Krycí list ZBV

III/2457 Mochov - Císařská Kuchyně

sil. III/2457 km 0,000 – 2,252

Název (dílčí) Změny: celoplošné frézování a změna technologie sanace krajnic

Příloha č. 12

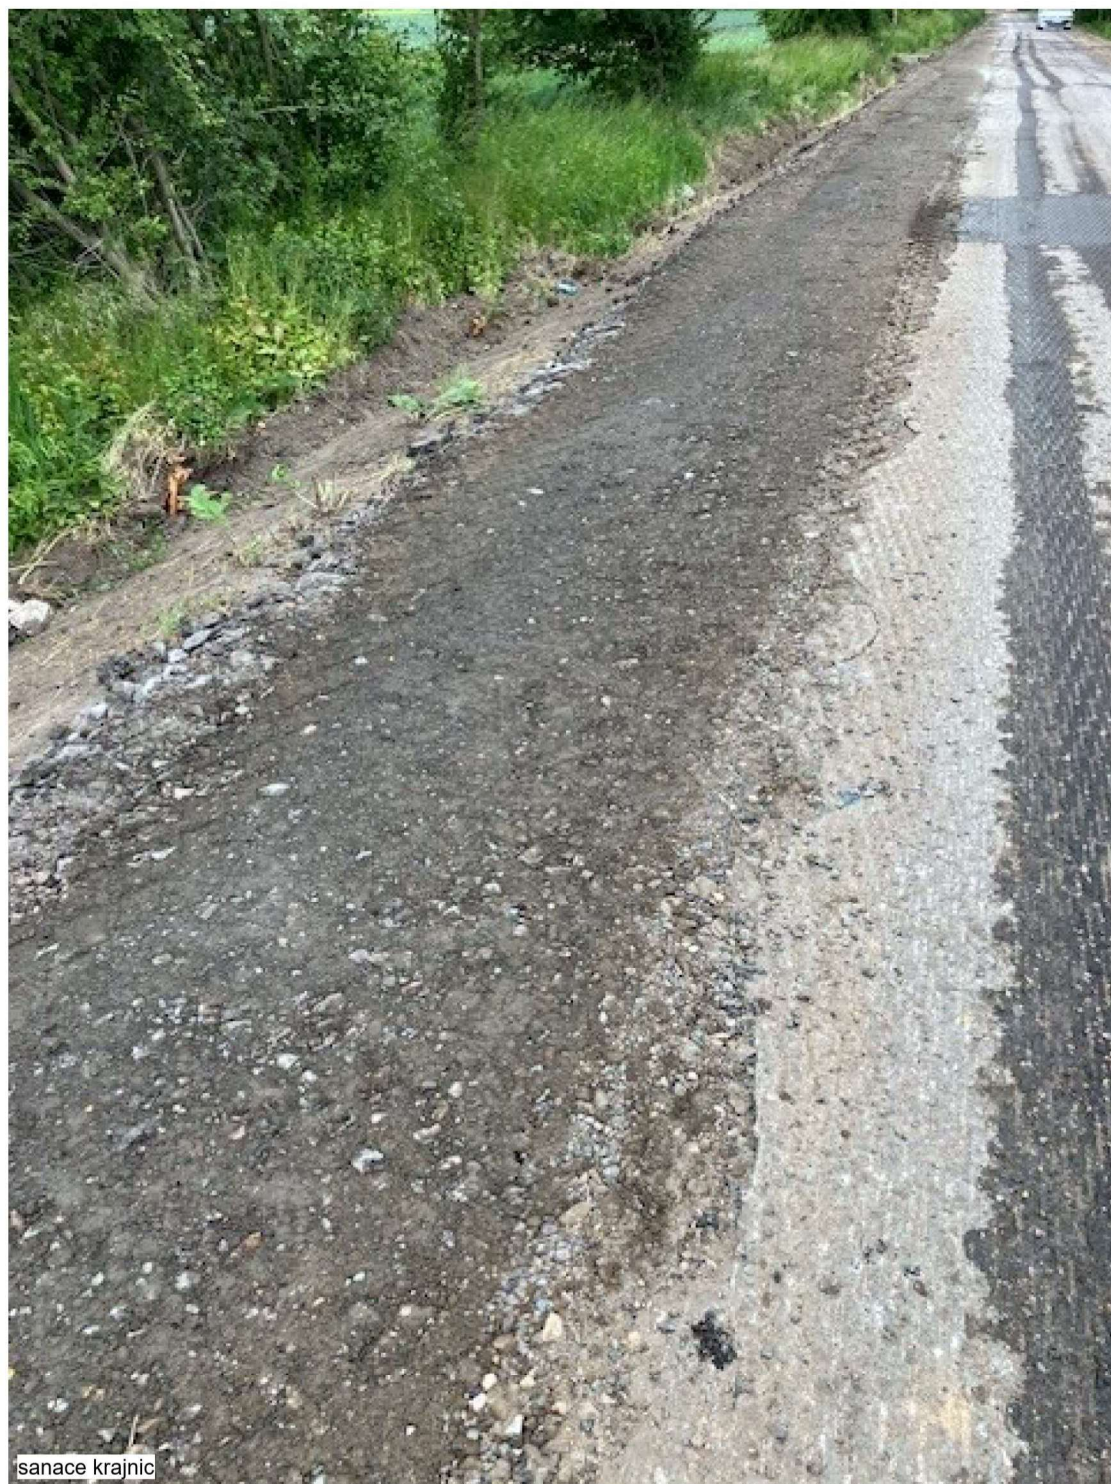
Výsledky provedených zátěžových zkoušek (Příloha č. 9) neodpovídaly požadovaným hodnotám. Dalo se na základě empirických sledování (opravy výkopů po IS) s určitostí predikovat v krátkém časově zátěžovém cyklu vzniku podélných poruch, způsobených rozdílným chováním konstrukcí v příčném řezu – odlišných dynamických hodnot.

Odlišné pohyby konstrukcí lze eliminovat provedením plnohodnotné rekonstrukce, ovšem dle zpracované konkrétní komplexní projektové dokumentace. Provedené kopané sondy také odhalily nesoudržnost obrusné vrstvy, z toho důvodu bylo nutné provést frézování v celé ploše opravy v tloušťce 50 mm namísto zadávací dokumentací předpokládané pokládky nového souvrství na stávající konstrukci.

Jelikož se jedná o opravu komunikace nevýznamného lokálního charakteru, avšak stále o efektivní využití finančních prostředků, navrhl zhotovitel jako druhé technické řešení změnu způsobu provádění sanace, a to využití stávajících konstrukčních vrstev pro provedení homogenizace kraje vozovky s doplněním chybějícího materiálu získaným odfrézováním degradované obrusné vrstvy.

Takto upravený materiál z HDK převážně frakce 0/63 byl odpovídajícími mechanismy kontinuálně zpracován přidáním cementového pojiva v množství ověřeném zkouškami dávkováním cementu pro tyto úpravy. Tato úprava zachovala původní použité kamenivo v konstrukci komunikace se značným zlepšením konstrukčních vlastností kraje vozovky požadovaných v původním zadání, provedenou na původním podloží.
